改善箇所説明図

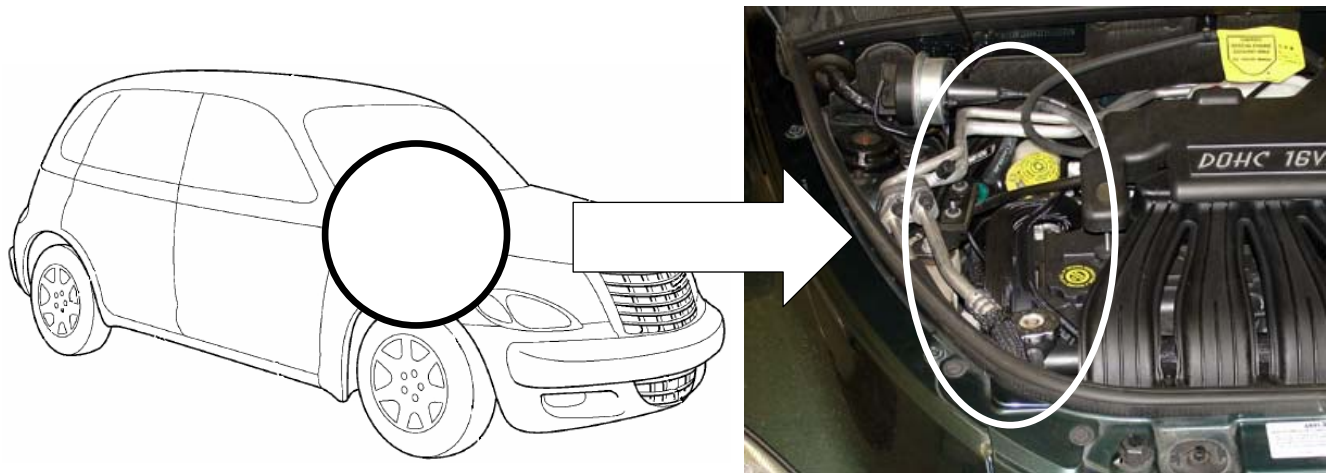
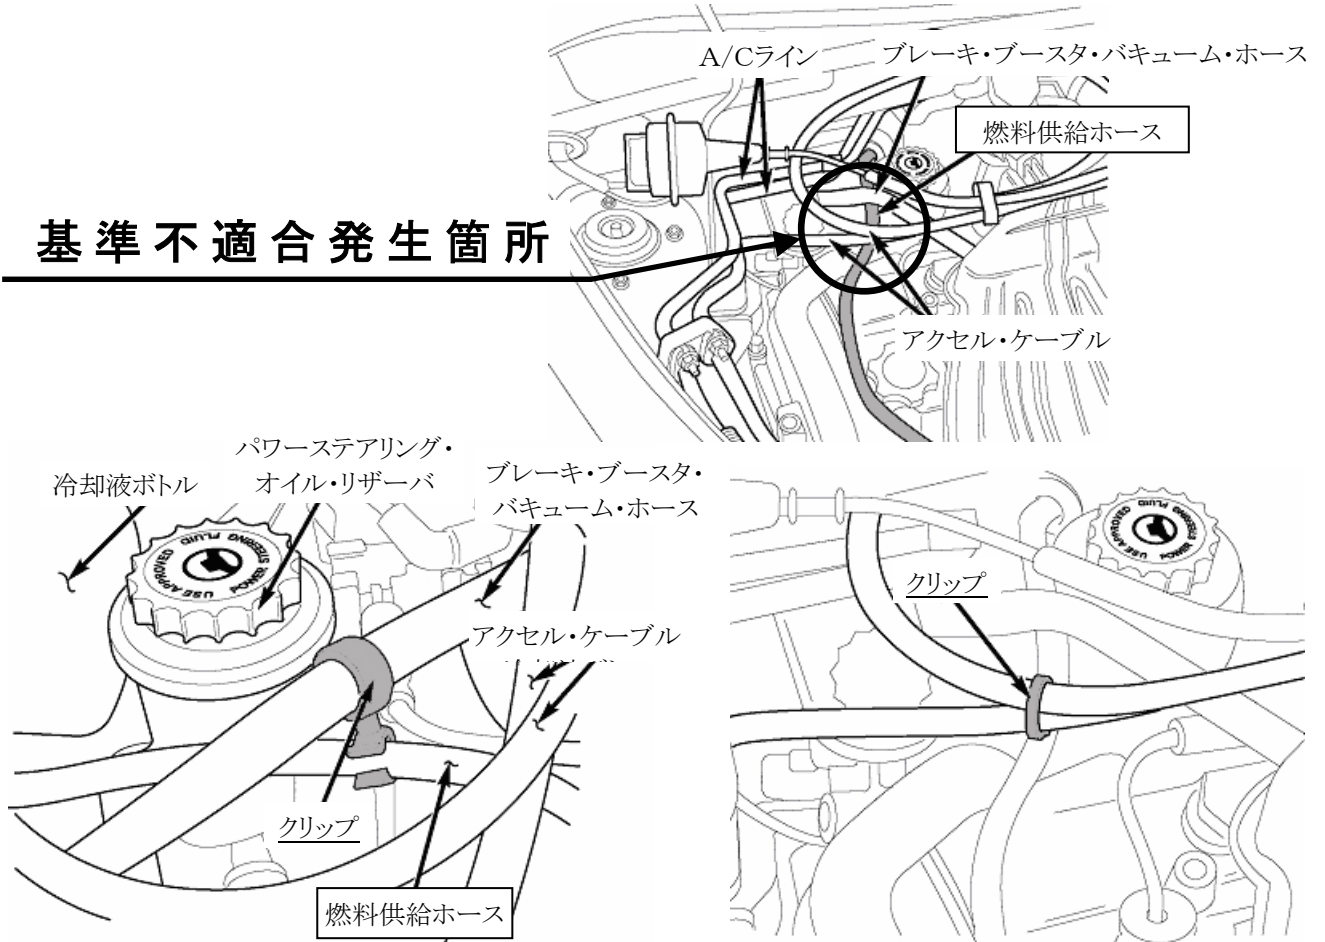
基準不適合発生箇所

原動機室内の燃料供給ホースの取り回しが不適切なため、原動機の振動等により当該ホースがアクセル・ケーブルと干渉し、摩擦により損傷することがある。そのため、そのままの状態で使用を続けると、当該ホースに亀裂が発生して燃料が漏れ、最悪の場合、排気管に滴下し、車両火災に至るおそれがある。

改善の内容

全車両、当該ホースを良品と交換し、クリップを取り付けて、アクセル・ケーブルと干渉しないようにする。

識別： パワーステアリング用油圧ホースに黄色ペイントを塗布する。
